Aditamento ao  
Relatório de Conformidade Ambiental do Projeto de Execução

# Aproveitamento Hidroelétrico de Fridão

Parecer da Comissão de Avaliação

**Abril de 2013**

Figura 1 - Localização das estações de monitorização das fases de pré-construção e construção.

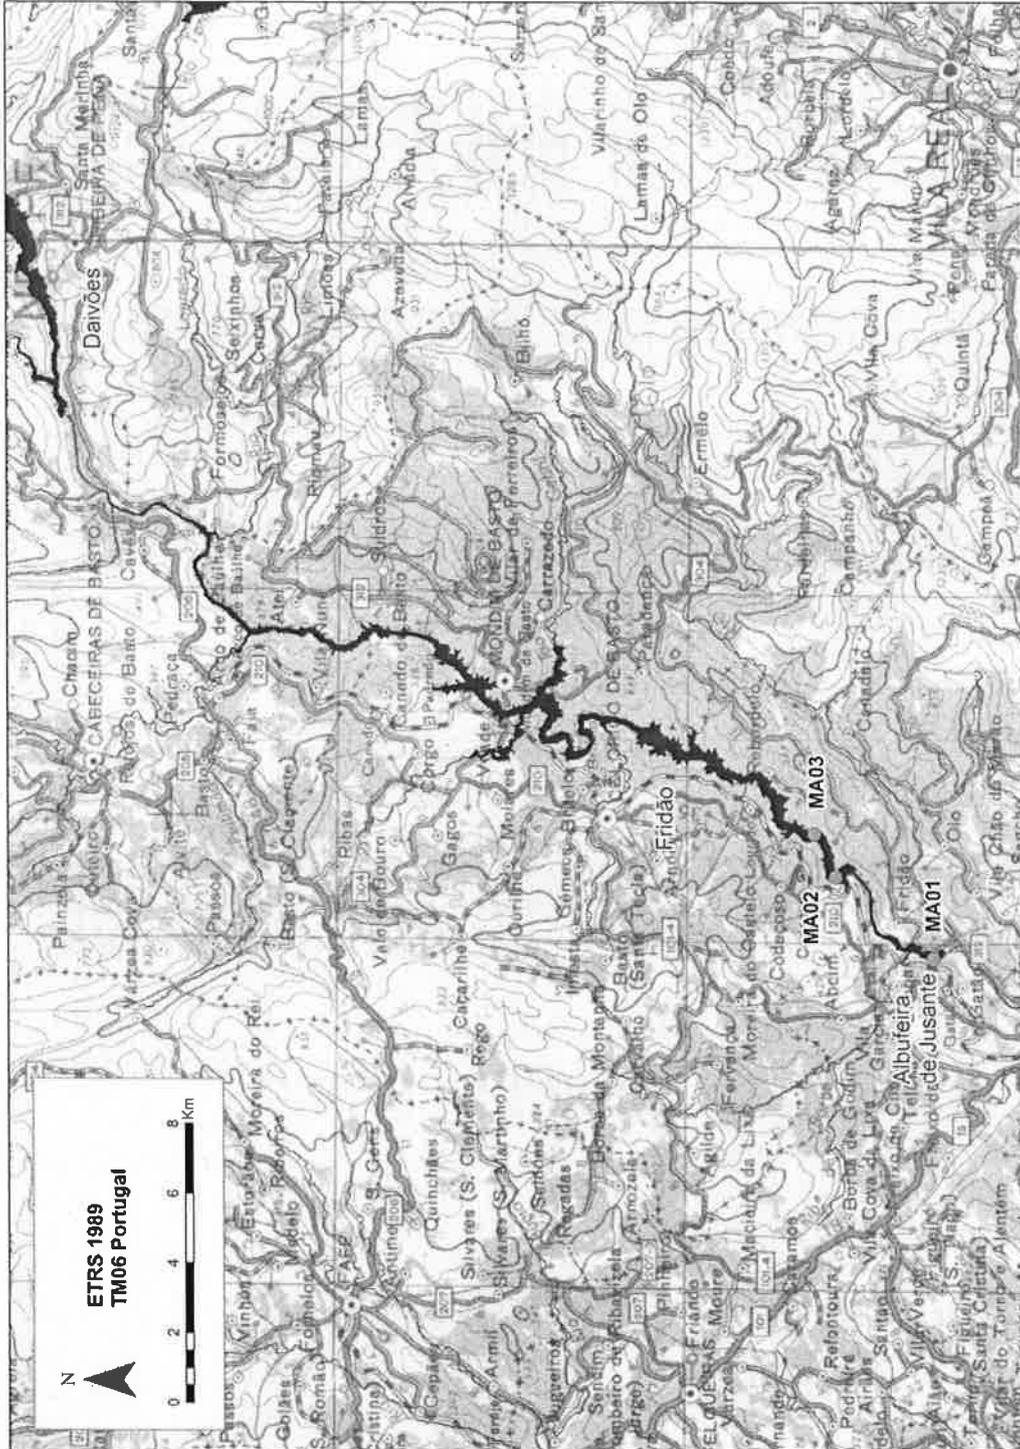
**NOTA 2:** Os códigos e localizações das estações apresentados na tabela I são idênticos aos integrados no aditamento. Relativamente ao programa integrado no Anexo adicionou-se o objetivo DQA à estação MA07. A estação MA10 foi relocalizada um pouco mais para montante (a montante do futuro regolfo da Albufeira de Fridão) de forma a dar resposta também ao objetivo DQA. Todas estas estações devem ser monitorizadas na fase de pré-construção e construção.
